PERÍCIA, DIAGNÓSTICO E PROJETO DE CONCLUSÃO E  
RECUPERAÇÃO DA ESTAÇÃO DE TRATAMENTO DE  
ESGOTOS (ETE) DO MUNICÍPIO DE SENTO SÉ, NO ESTADO  
DA BAHIA

CONTRATO Nº 0.057.00/2015

# Relatório 1

## PERÍCIA E DIAGNÓSTICO

Desenho 01 – Localização das trincas na estrutura dos DAFA's

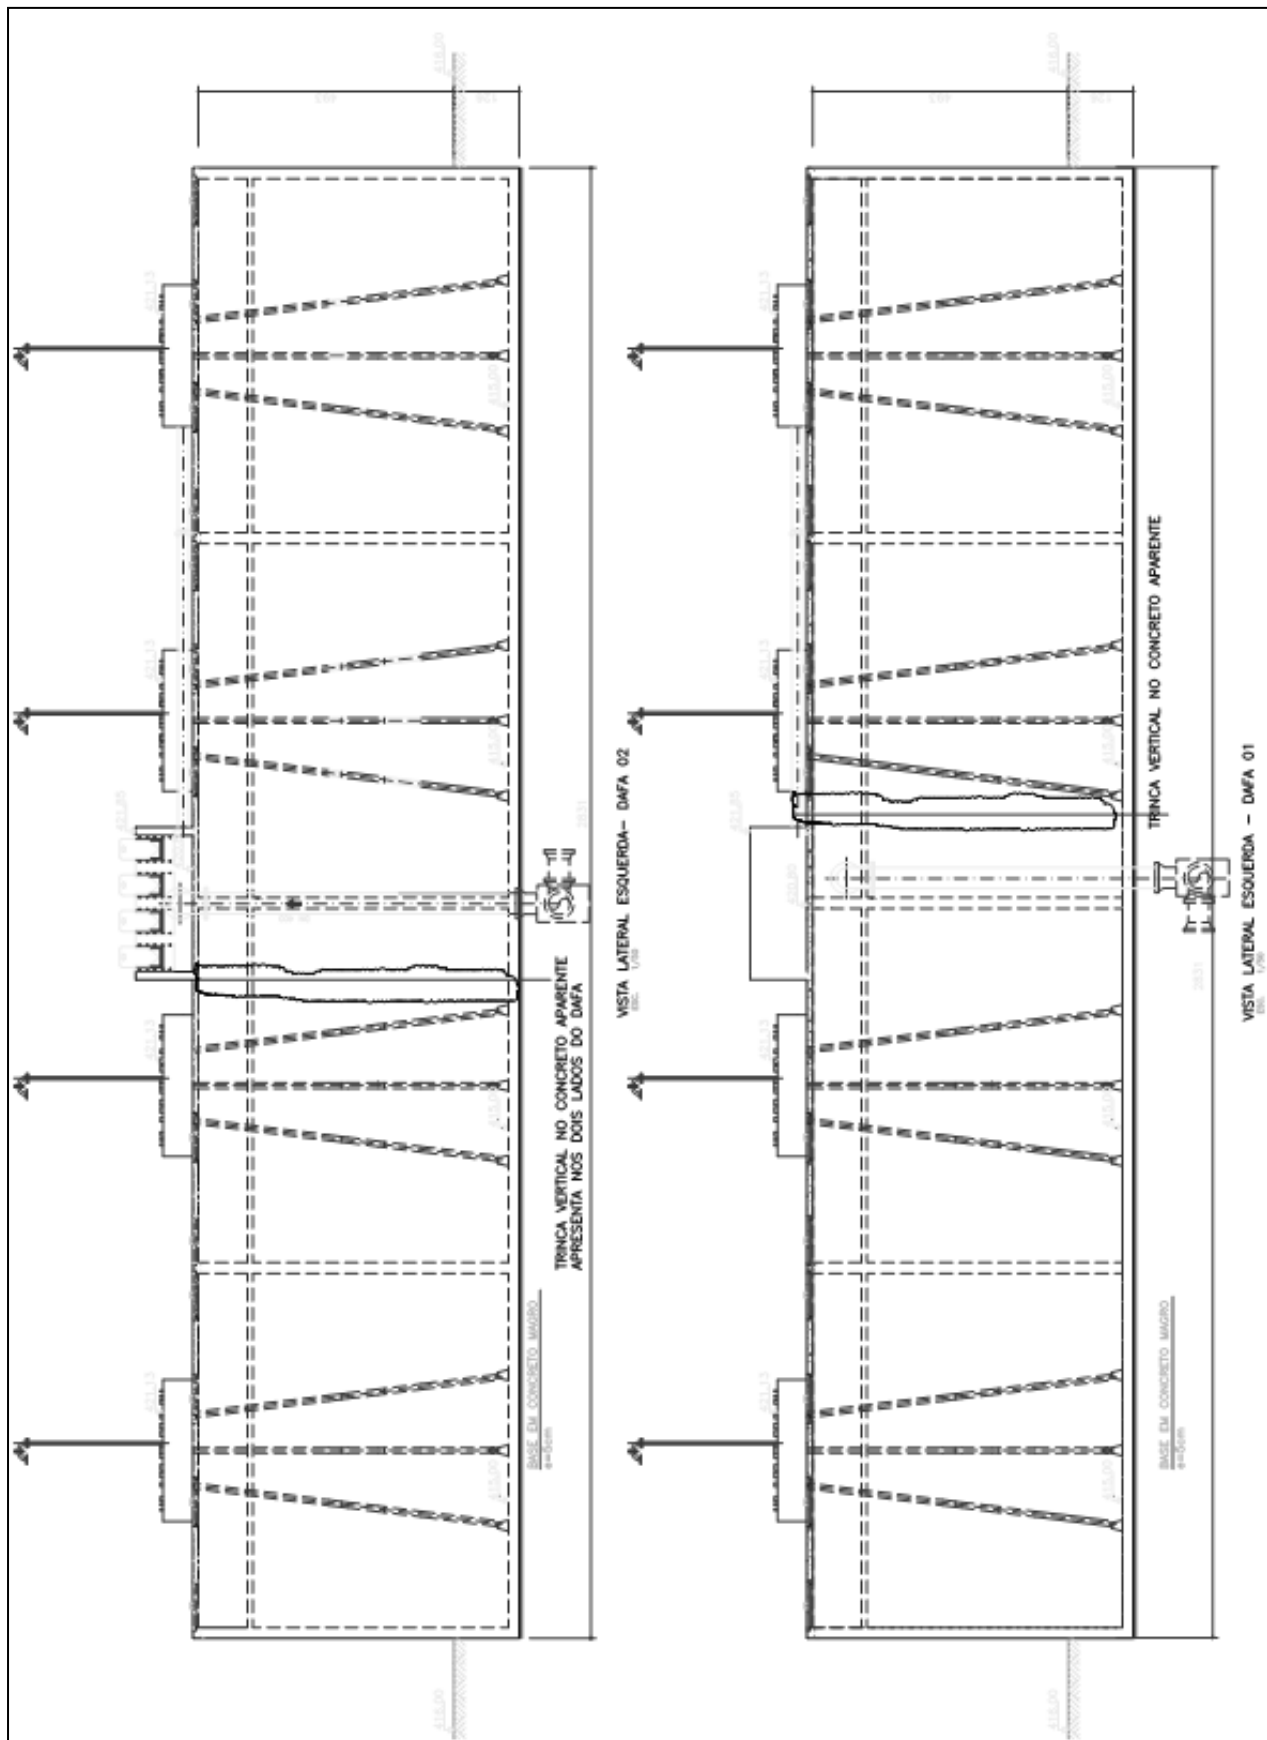
- Existem trincas verticais localizadas nos dois DAFA's, próximo às paredes internas, não existindo juntas de dilatação em toda estrutura. As trincas Horizontais estão localizadas mais nitidamente no coroamento entre a laje pré-fabricada da cobertura e as paredes dos DAFA's, embora ocorram trincas em toda a extensão desta estrutura. São aparentes nos DAFA's algumas armações existindo também brocas em alguns trechos, caracterizando um cobrimento irregular e insuficiente;

Desenho 02 – Planta baixa com identificação dos locais das trincas

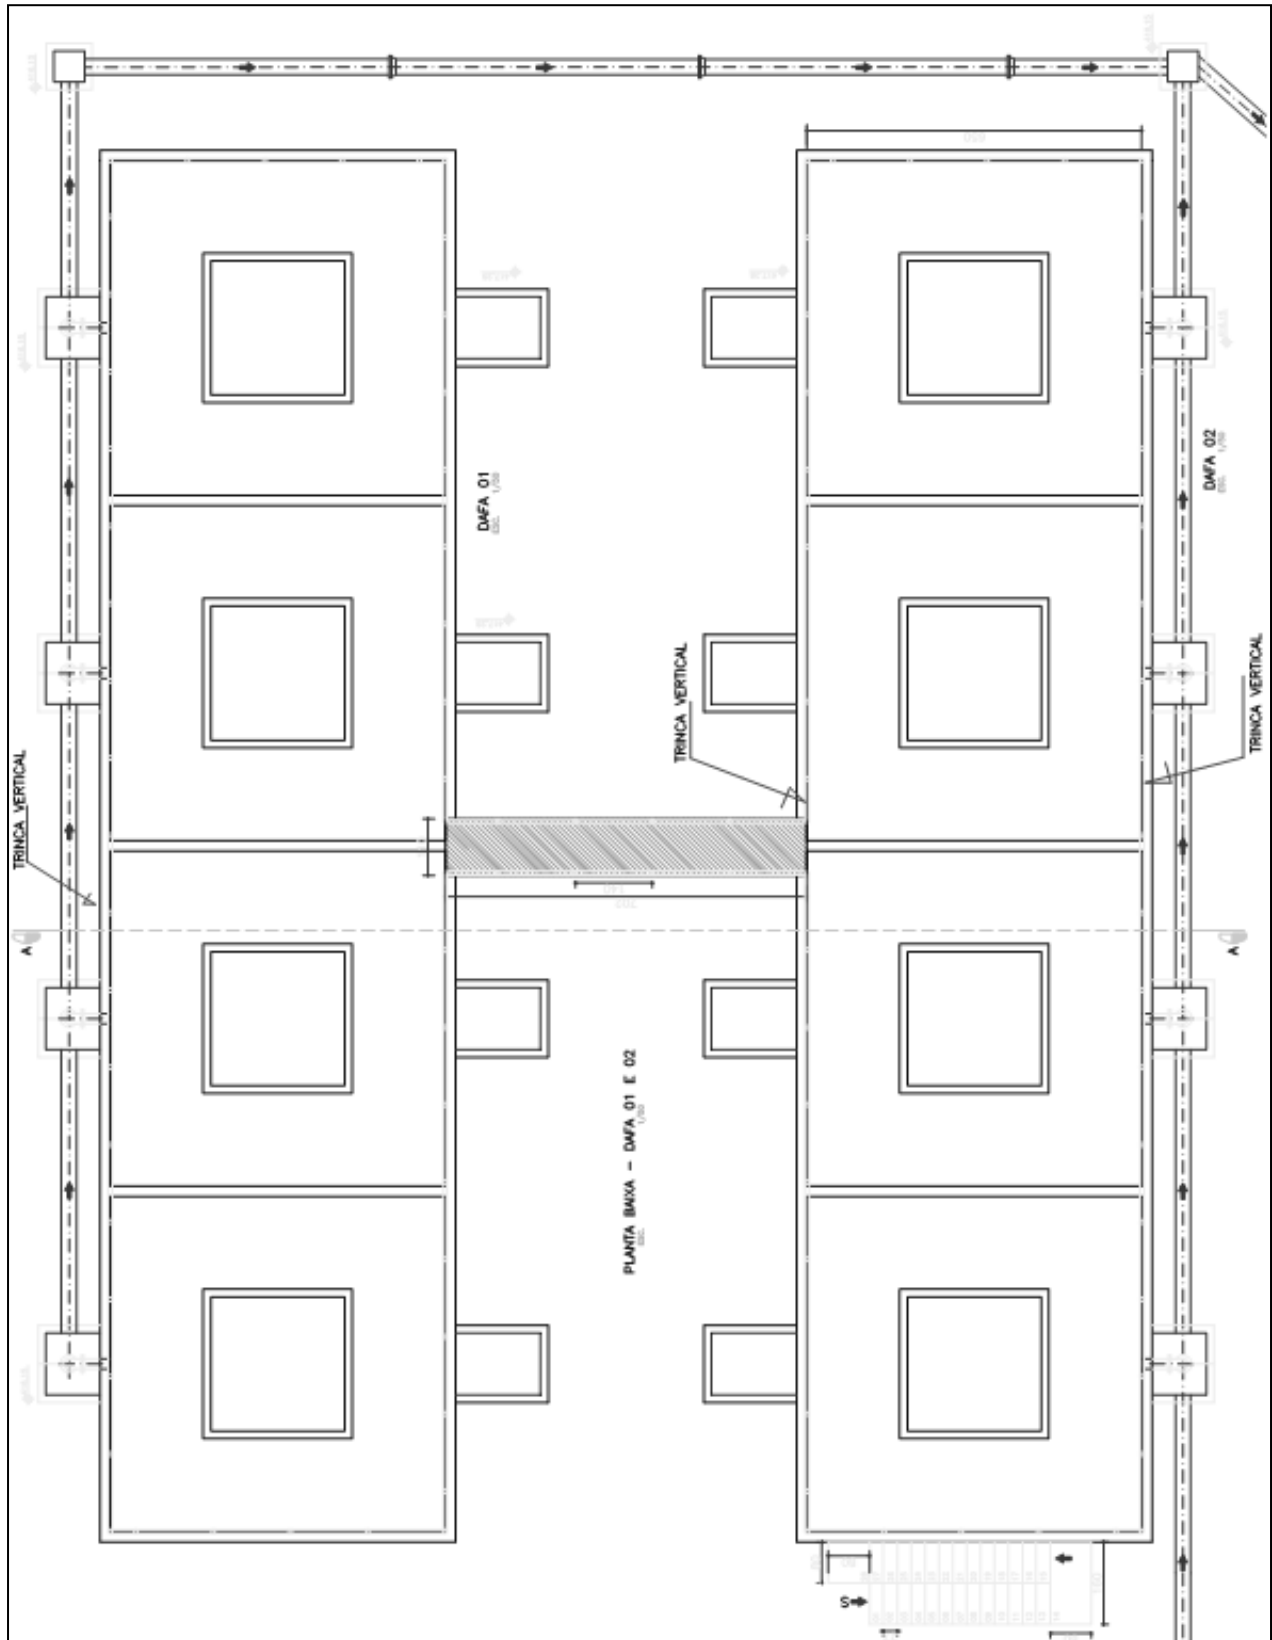
- Em relação à geometria dos DAFA's, percebesse que a execução foi feita sem a preocupação com a exatidão das formas geométricas, fazendo com que as unidades ficassem com pequenas ondulações, fora de esquadro. Estas imperfeições na construção não ocasionam danos à estrutura, apenas propiciam um desconforto no aspecto visual estético;

- Os cobrimentos da armação, conforme observado em visita a campo, foram executadas com 30 mm, sendo o projeto especificado com 25 mm, todos estes cobrimentos estão abaixo das especificações da NBR 6118, por ser um meio altamente agressivo o mínimo de cobrimento teria que ser 50 mm;

- Não existe impermeabilização interna nos DAFA's, não foram localizadas juntas de dilatação, não existe brita na laje superior aos DAFA's para absorção do calor, e não existe proteção das laterais para o assentamento destas britas;

- O espaçamento mínimo recomendado entre as ferragens na vertical é de 150 mm, por ser um meio altamente agressivo, e na execução e no projeto foi constatada armação vertical com 200 mm;

## Desenho 03 – Estudo de ampliação do sistema de drenagem

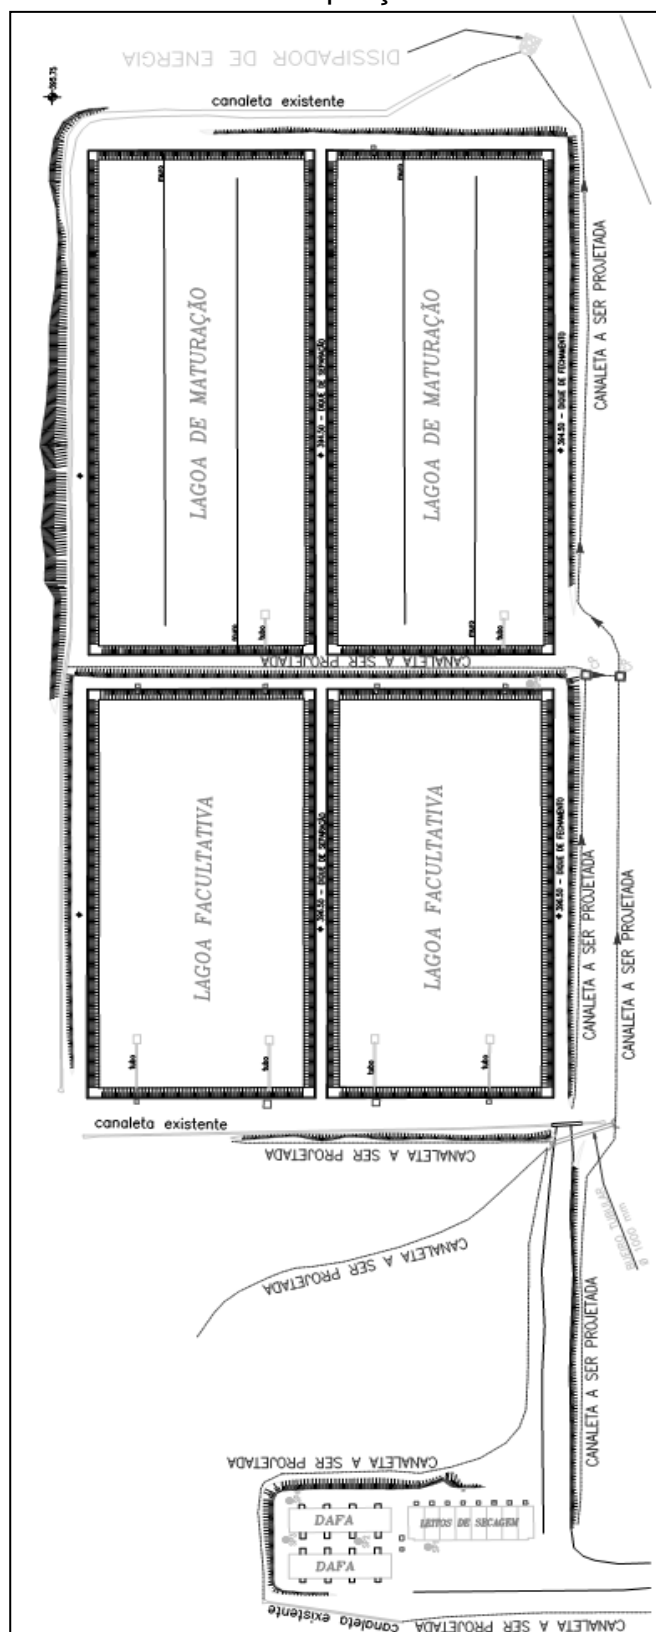
O sistema de Drenagem atualmente se encontra totalmente obstruído pelo solo que foi desagregado e carregado por lixiviação e pelo processo erosivo dos ventos, danificando toda a estrutura dentro do espaço físico da Estação de Tratamento de Esgotos.

Para ajuste deste Sistema de Drenagem é necessário realizar a estabilização nos Taludes, realizando a recuperação da área degradada e erodida. O sistema de drenagem será ampliado, na base de cada talude será especificado uma calha de drenagem, visando à coleta de águas pluviais superficiais nestes taludes. A composição geométrica das bermas deverá apresentar uma declividade mínima de 1%, a fim de facilitar o escoamento das águas pluviais até as calhas, e os taludes deverão ter uma declividade máxima de 45°.

## Desenho 04 – Projeto de Fluxo Hidráulico da ETE de Sento Sé

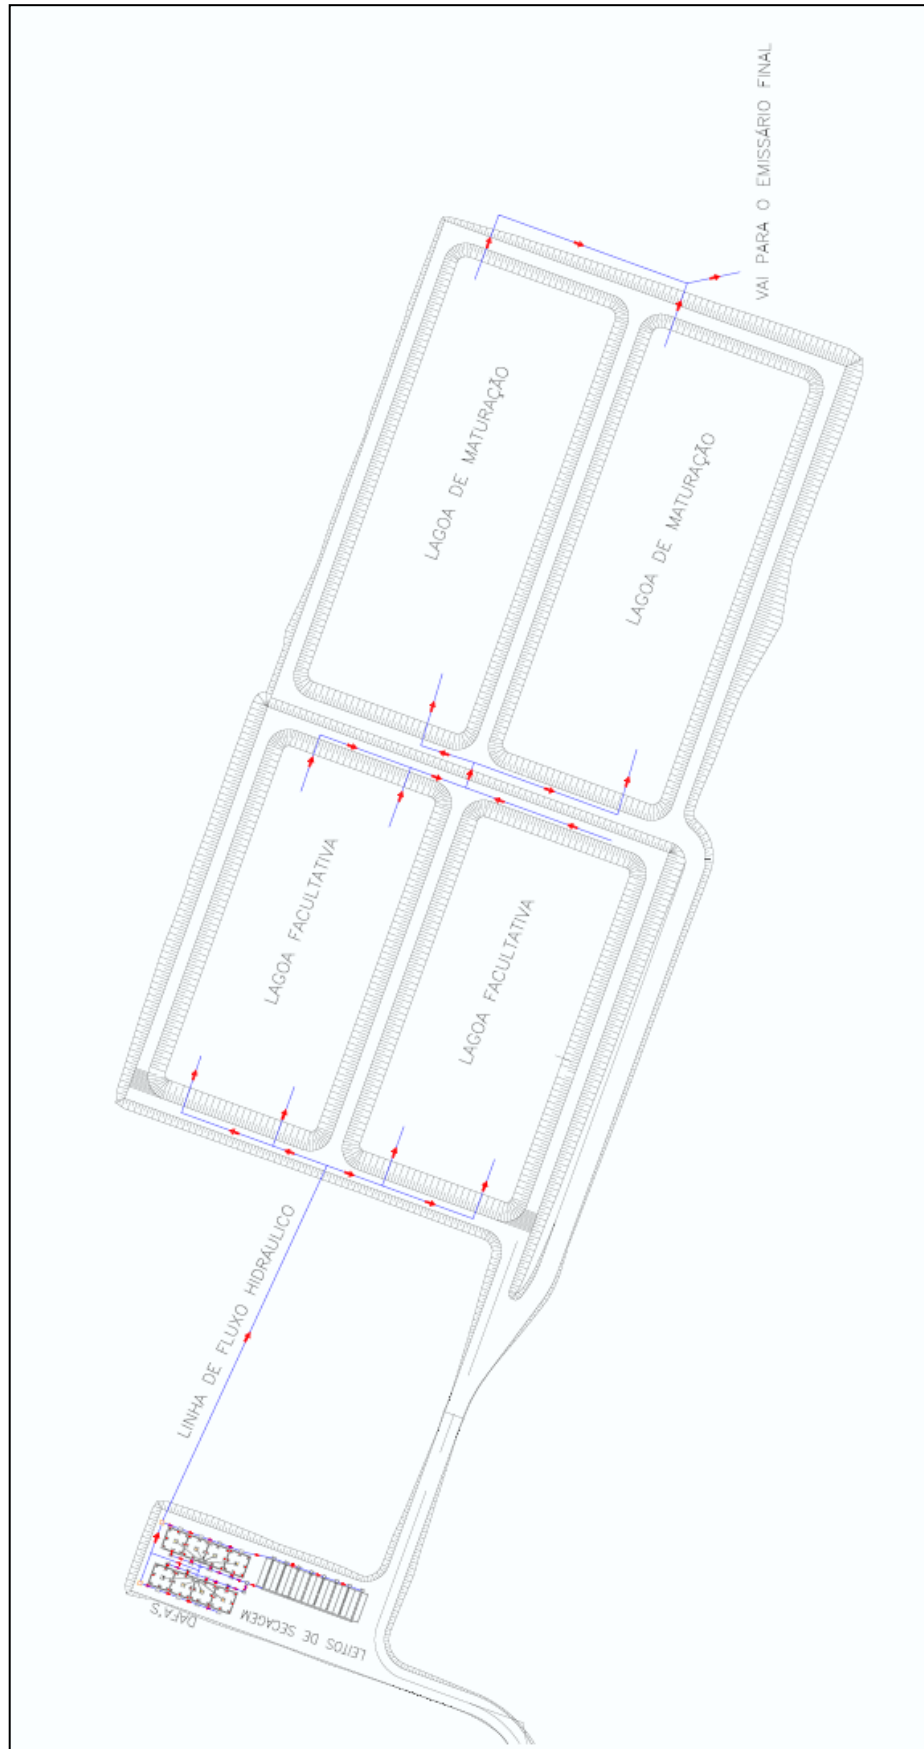
- Foram efetuados os testes hidráulicos nas caixas divisoras de vazão para a lagoa de Maturação e na caixa de saída com comportas vertentes das lagoas de Maturação, que coletam os efluentes tratados interceptando e direcionando para o Rio São Francisco, obtendo o resultado de funcionamento adequado ao fim destinado;
- As caixas de passagem dos lodos provenientes dos DAFA's, está em perfeito estado e desobstruída, obtendo o resultado de funcionamento adequado;
- Algumas Tampas de inspeção em concreto na região dos DAFA's se encontram danificadas, devendo ser substituídas.
